ZETTEN  
MFC WANMOLEN  
VOORONTWERP

04-06 2024

# VOORONTWERP

Vragen en opmerkingen schetsontwerp (d.d. 24 januari)

## draaicirkel vrachtwagen

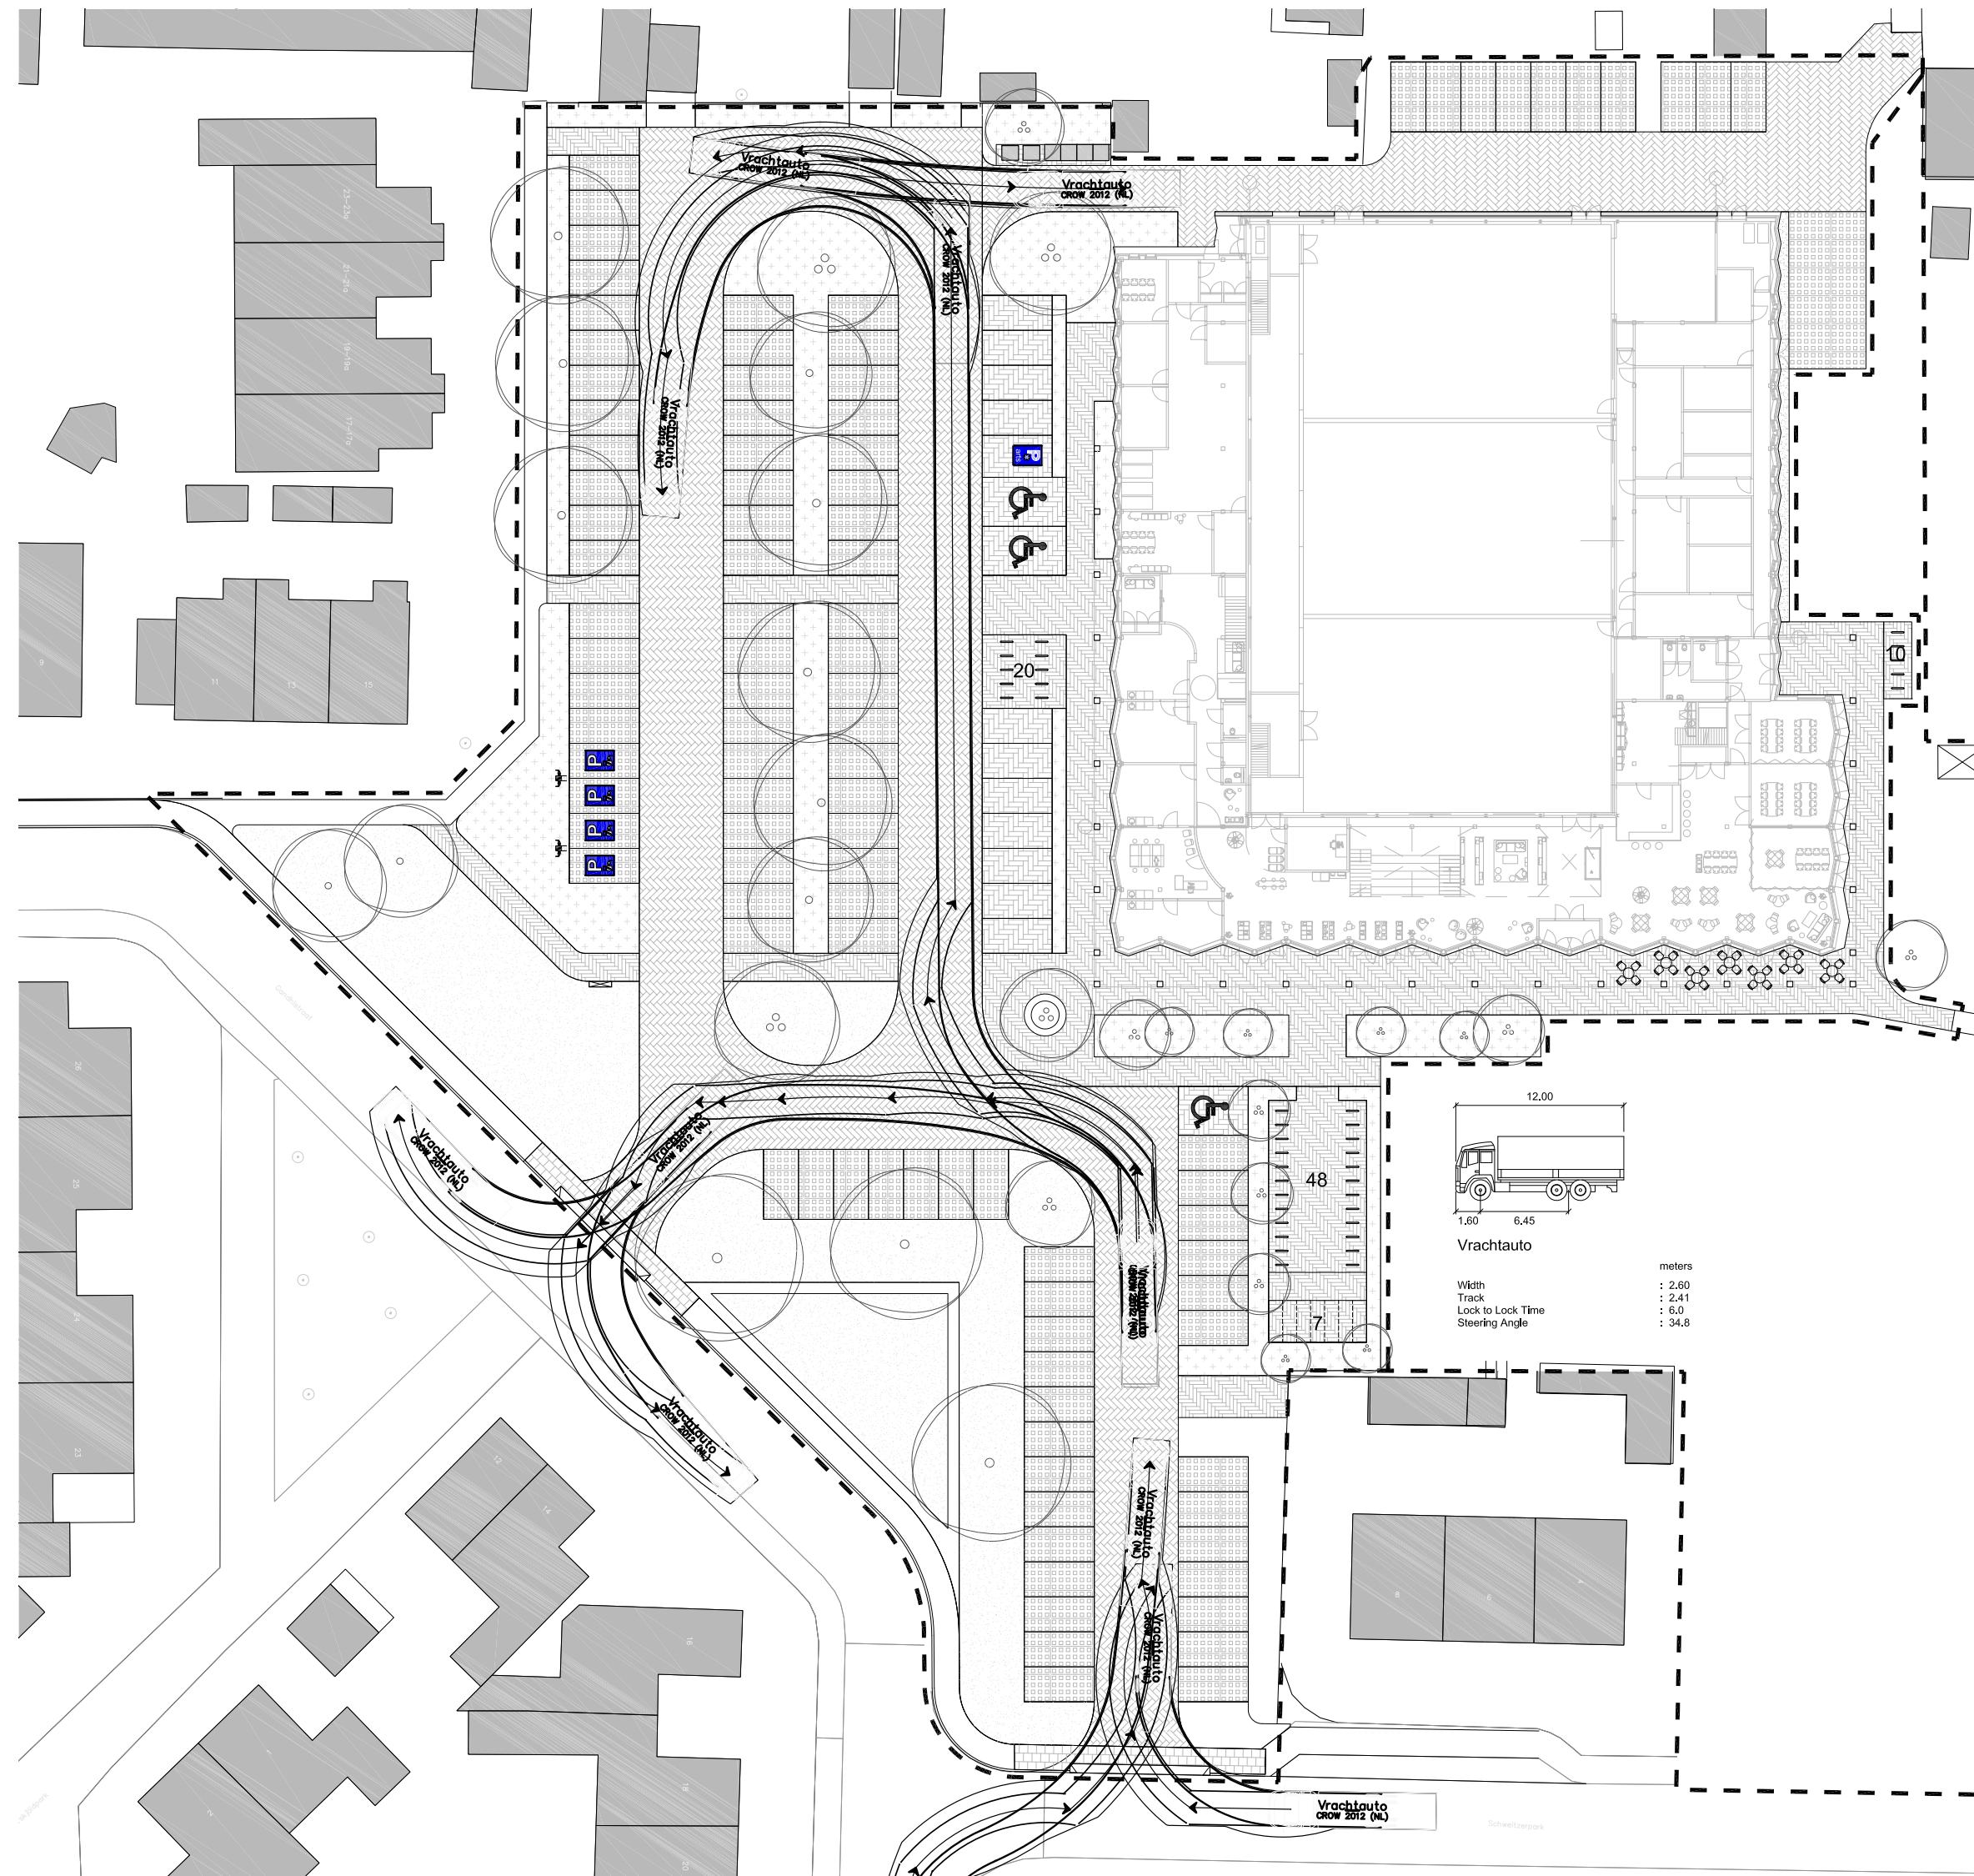
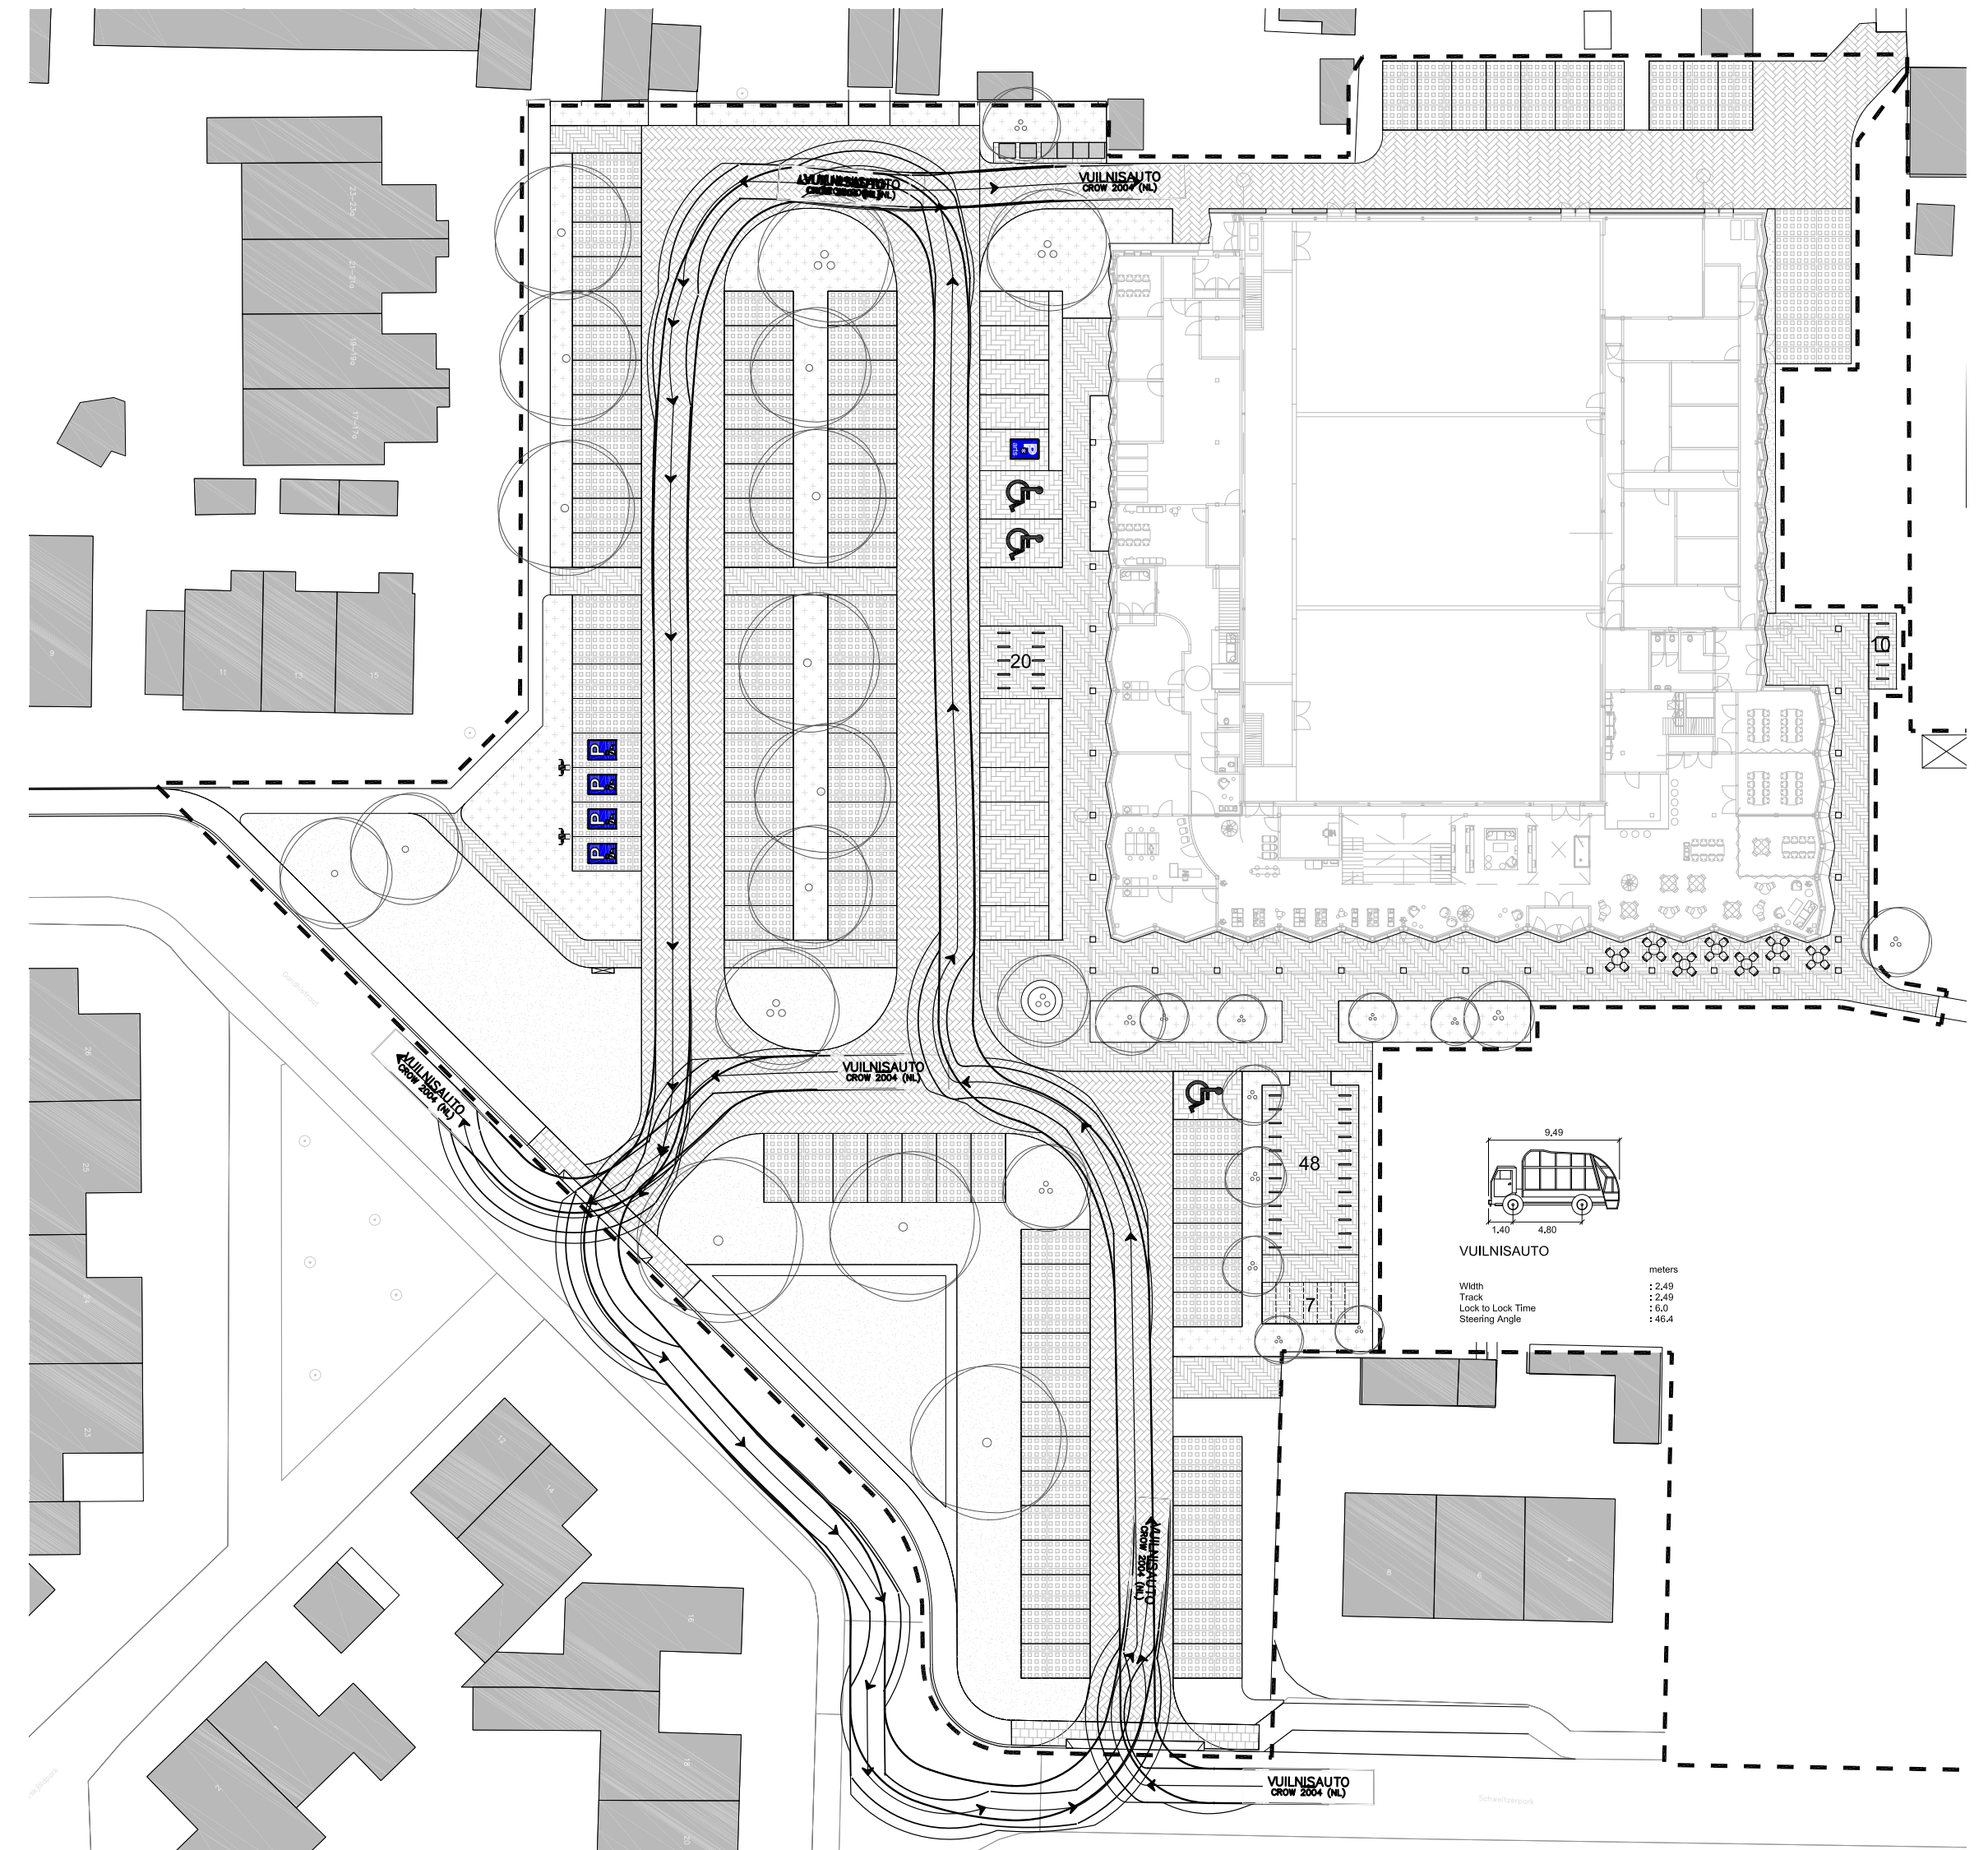
*Het is geen goed idee om verkeersplateaus te gebruiken bij de in- en uitritten van de parkeerplaats.*

In het Voorontwerp zijn de verkeersplateaus vervangen door twee keer een inritconstructie. Inritconstructies gedimensioneerd op de draaicirkels van de verschillende gebruikers (vrachtwagen / vuilniswagen).
